[ID_VIP: 9682] **PROVINCIA DEL SUD SARDEGNA (comuni di Pauli Arbarei, Lunamatrona, Villamar e Sanluri) – Progetto di un impianto agrivoltaico denominato "PAULI ARBAREI", della potenza di 33,81 MW, e opere di connessione alla RTN - Progetto Definitivo.**

Proponente: Lightsource Renewables Energy Italy SPV 16 S.r.l.

Parere tecnico istruttorio della Soprintendenza speciale per il PNRR.

Figura 2-17: PPR Regione Sardegna – Assetto Ambientale

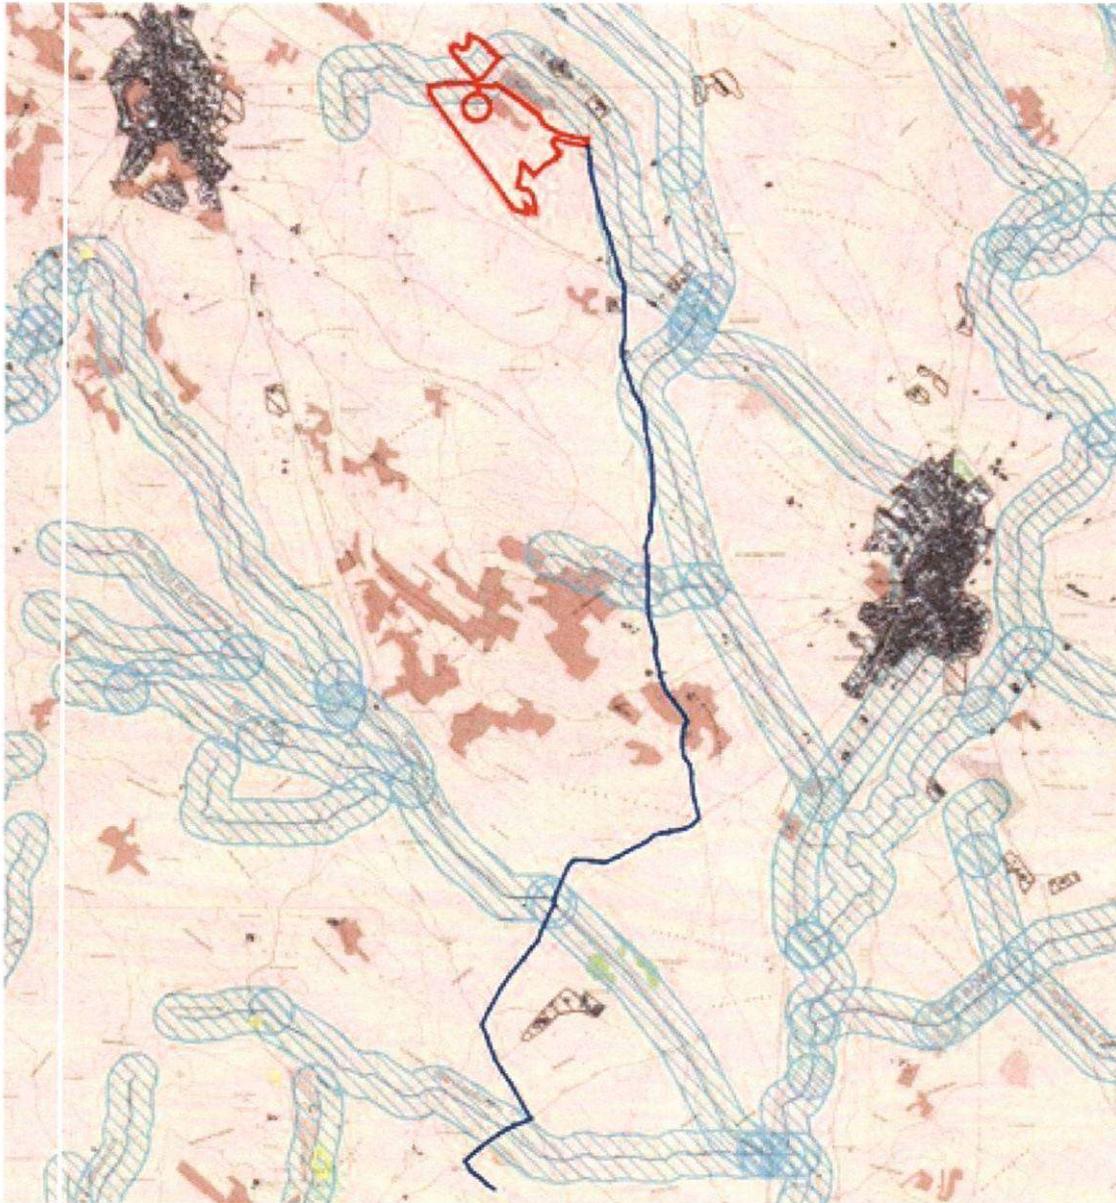
CONSIDERATO che il progetto in esame si colloca anche con i relativi pannelli fotovoltaici di entrambi i lotti che lo costituiscono entro la fascia di tutela dei 150 metri del Riu de Sa Mitza, quale bene paesaggistico tipizzato ed individuato dal Piano paesaggistico regionale (PPR) ai sensi dell'art. 17, comma 3, lett. h) (v. parere prot. n. 25922 del 29/05/2023 del Servizio tutela del paesaggio Sardegna centrale della Regione Autonoma della Sardegna), oggetto delle misure di tutela e valorizzazione di cui ai beni paesaggistici con valenza ambientale indicate all'art. 18, comma 1, delle Norme Tecniche di Attuazione (NTA) del Piano paesaggistico regionale:

(il Riu de Sa Mitza e la sua fascia di tutela di 150 m - linea BLU e fascia di rispetto con fondo OCRA - rispetto all'impianto agrivoltaico proposto - linee VERDI raffiguranti i due lotti previsti)

(da Documentazione fotografica, elaborato n. PD_TAV25a, particolare dello stato *ante-operam* e *post-operam*, quest'ultimo raffigurato con i pannelli fotovoltaici e le mitigazioni vegetazionali previsti – v. in alto a destra nell'immagine in basso)

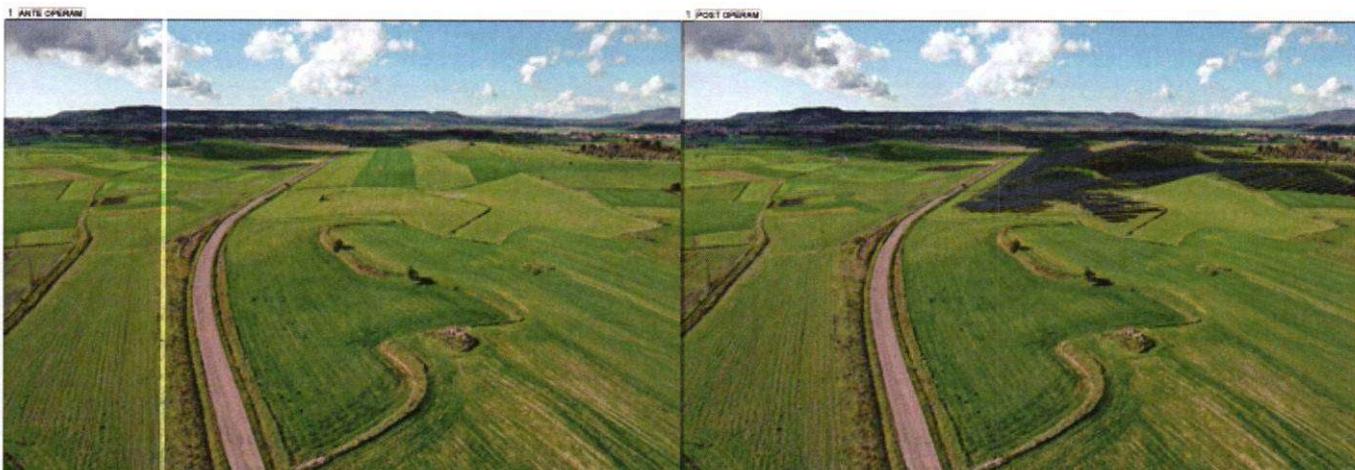
CONSIDERATO che le aree interessate dal progetto di cui trattasi, anche con riguardo alle fasce di tutela paesaggistica sopra richiamate, sono ancora pienamente utilizzate con funzione agricola e non presentano trasformazioni industriali quali quelle proposte dal progetto di cui trattasi:

Figura 16: Area impianto con Beni censiti

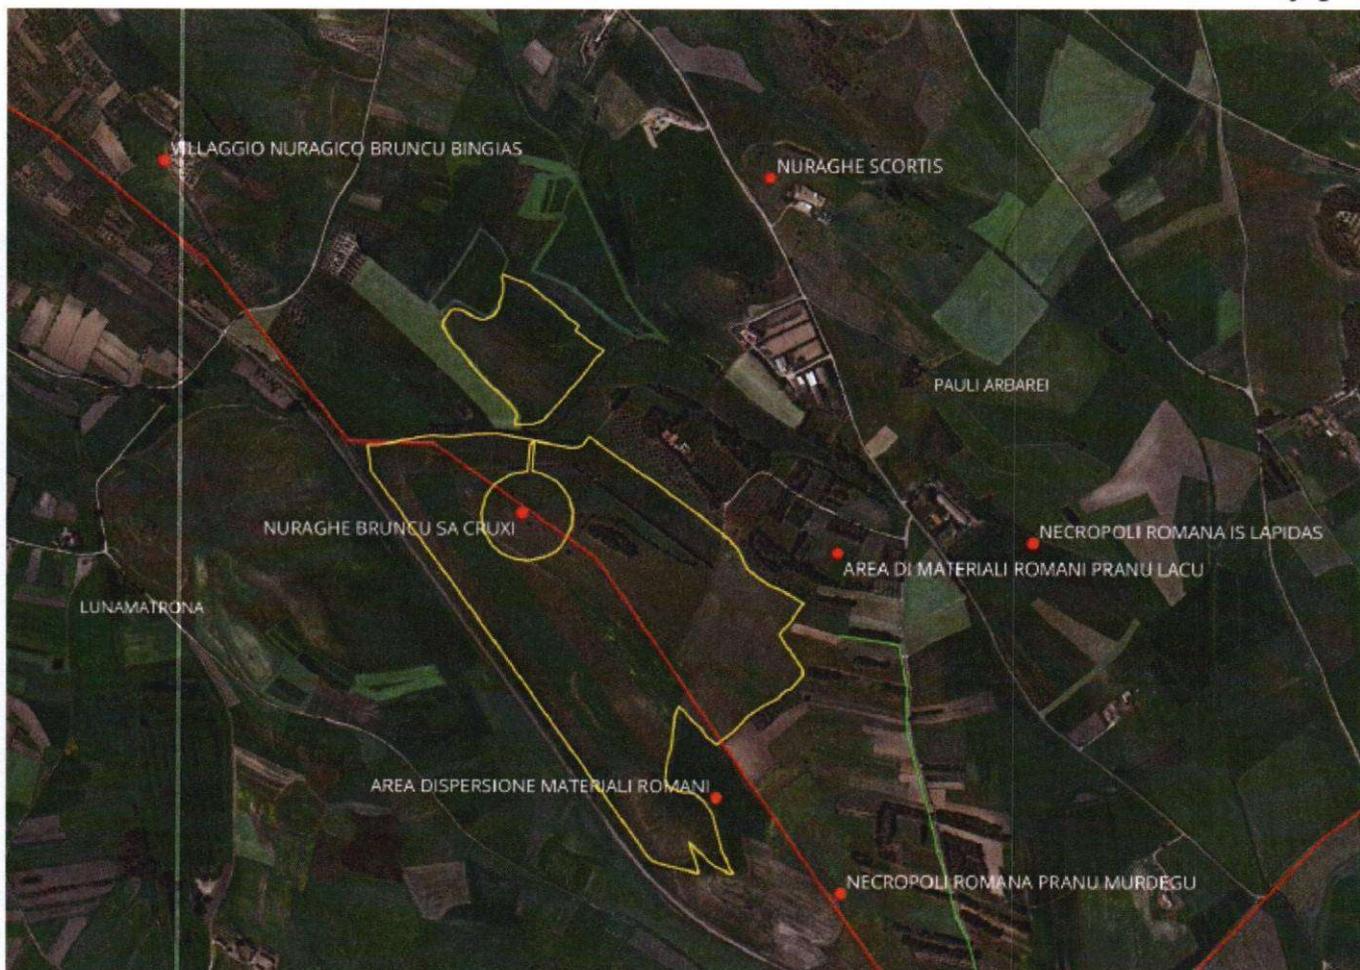
CONSIDERATO che, rispetto alla conformità dell'intervento con le previsioni e prescrizioni delle Norme Tecniche di Attuazione del PPR, si evidenzia la mancanza dei presupposti di conformità dell'impianto con le disposizioni delle predette NTA in quanto il progetto ricade anche all'interno delle fasce di tutela relative al Riu de Sa Mitza, quale bene paesaggistico tipizzato ed individuato dal Piano paesaggistico regionale ai sensi dell'art. 17, comma 3, lett. h), operandone una sostituzione rispetto al loro attuale stato naturale ed agricolo, tramite l'installazione di strutture industriali per la produzione di energia elettrica, in contrasto con quanto previsto dall'art. 18, comma 1, delle medesime NTA e, quindi, con quanto previsto e prescritto per le componenti ambientali che vi ricadono (v. art. 18, comma 4, delle NTA) quali identificate nella cartografia del PPR come "Aree ad utilizzazione agro-forestale" e, prevalentemente, "Aree agroforestali" (v. articoli 28, 29 e 30 delle NTA). La disciplina del PPR relativa alle "Aree ad

(da V.P.I.A. – *Valutazione Preliminare Interesse Archeologico*, n. PD_REL32, figura 16, p. 31, con identificato il nuraghe Bruncu sa Cruxi circondato dal nuovo impianto dichiarato quale di tipo agrivoltaico)
